ABN-8818/2019

Señores
OFERENTES LICITACIÓN PÚBLICA No.28/2019
Ciudad

Referente a la Licitación Pública No.28/2019, para la contratación del suministro, instalación y puesta en funcionamiento de dos (2) unidades manejadoras de aire de quince (15) toneladas de refrigeración, a instalarse en el cuarto de enfriadores de agua del sistema de aire acondicionado del edificio del Banco Central de Honduras, ubicado en el Bulevar Fuerzas Armadas en la capital de la República; a continuación, se informa lo siguiente:

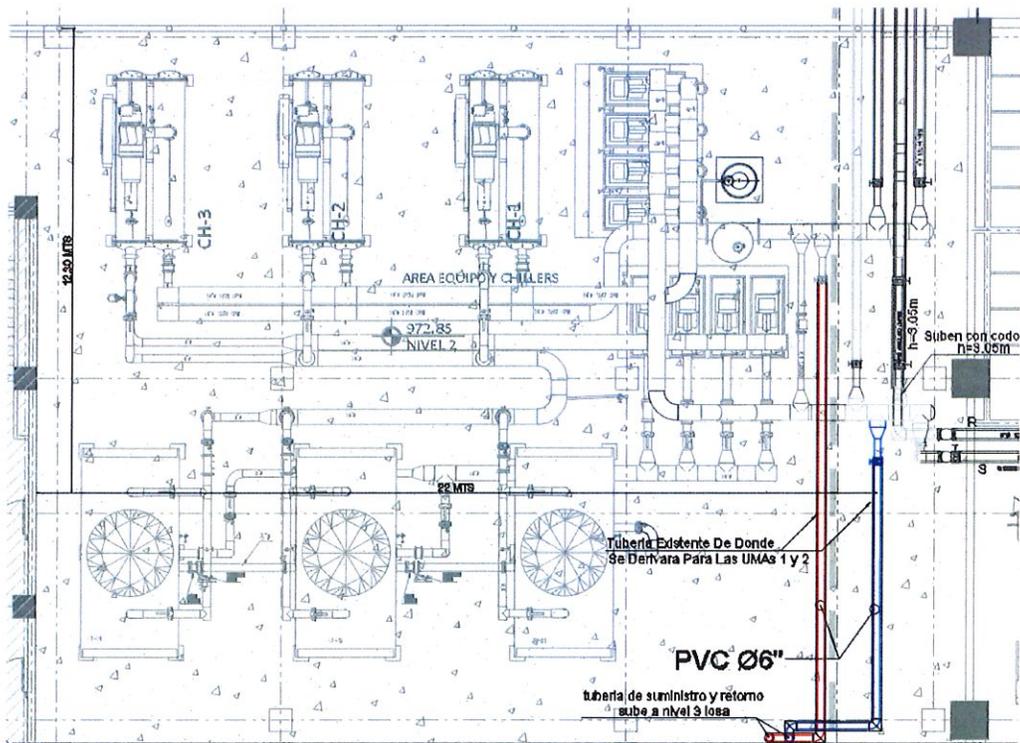
"Ya que necesitamos definir una ruta de tubería, solicitamos los planos del cuarto mecánico del Banco Central y de la ruta de tubería que recomienda para conectar las unidades manejadoras".

Se adjunta imagen con la ubicación de las tuberías existentes de las cuales se derivará la nueva tubería para las unidades manejadoras de aire a instalarse. Para establecer la ruta de agua helada el oferente deberá verificar el diagrama indicado, la ruta deberá ser definida por el contratista, por fuera del cuarto de enfriadores, adaptándose a los espacios disponibles sin afectar o poner en riesgo las instalaciones existentes.

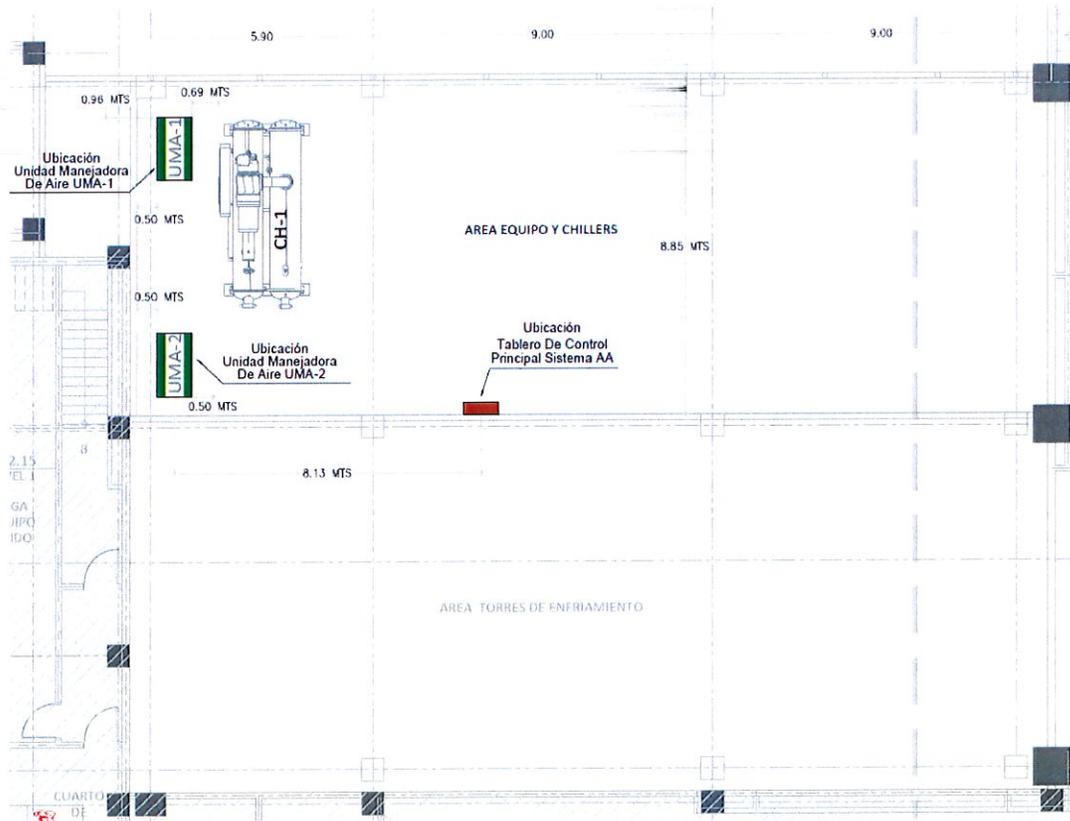
"Favor proporcionar los planos de la ubicación de las unidades manejadoras de aire, el cuarto de máquinas y el tablero de control centralizado del equipo de aire acondicionado con cotas en metros".

Se adjunta imagen con la Ubicación de las Unidades Manejadoras de aire con cotas en metros.

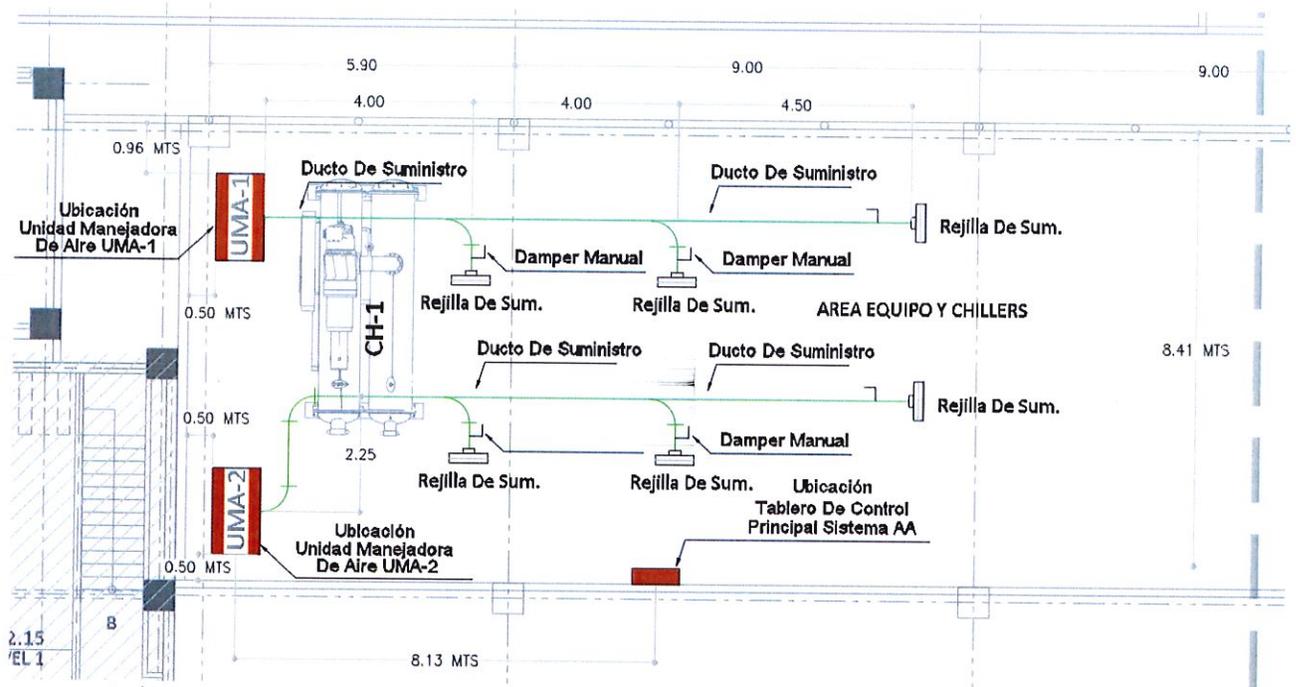
"Proporcionar el plano de la distribución propuesta para el suministro de aire de las unidades manejadoras y del ducto de retorno".

Se adjunta imagen con la distribución propuesta para el suministro de aire de las Unidades

manejadoras. No se requiere la instalación de ducto de retorno.

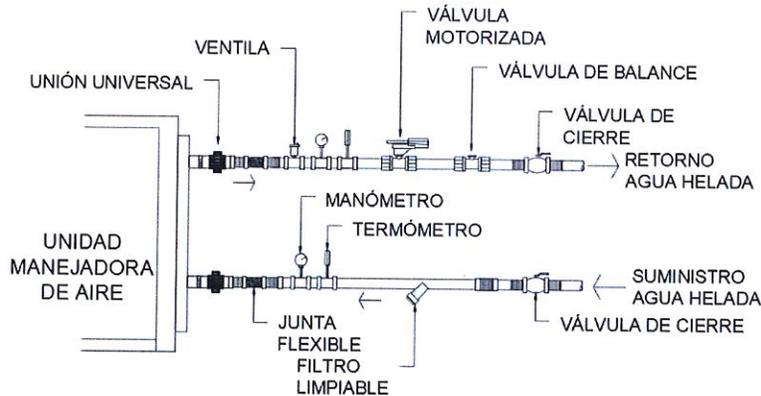
"Se solicita el diagrama de las válvulas instaladas en la entrada y salida de las unidades manejadoras de aire".

A continuación, diagrama de válvulas instaladas a la entrada y salida de agua de las unidades manejadoras de aire a contratarse.

CONTENIDO:
ALIMENTADORES DE UMAS

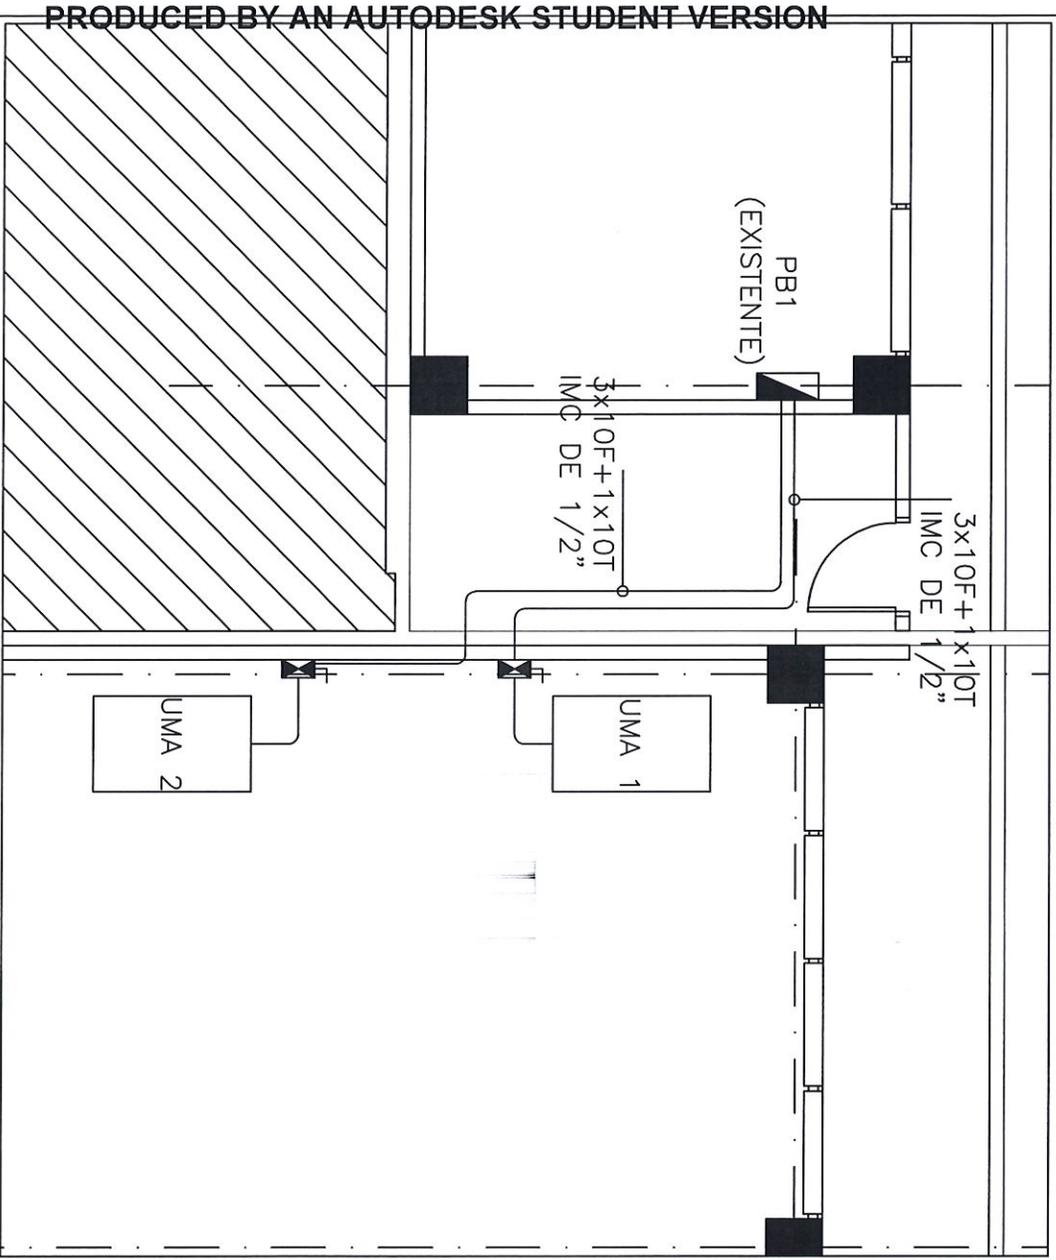
"Solicitamos planos donde muestren la ruta que debemos tener en cuenta para hacer la acometida eléctrica de las unidades manejadoras".

Se adjunta anexo del plano con distribución eléctrica, con la ubicación del panel desde donde se derivarán los alimentadores, para lo cual, deberá considerarse lo siguiente:

- Suministro e instalación de dos (2) alimentadores eléctricos para UMAS 1 y UMA 2, con cable No. 3x10F+1x10T AWG, THHN, en tubería IMC de 1/2", desde el panel PB1 (480 V), hasta UMA 1 y UMA 2 según se indica en el plano.

- Suministro e instalación de dos (2) interruptores de seguridad sin fusibles de 30 A, 480 V, tres polos, gabinete NEMA 3R, certificados UL.
- Suministro e instalación de dos (2) breakers de 20 A, tipo I-Line, tres (3) polos, 35 KAIC, marco HG, catálogo HGA36020, marca Schneider Electric (Square D). Deberán instalarse en el panel existente PB1 para protección de los alimentadores de UMAS.

- El panel existente PB1 suministra tensión en 480 V, por lo tanto, las UMAS a suministrar deberán operar de manera nativa a la tensión nominal de 480 V.
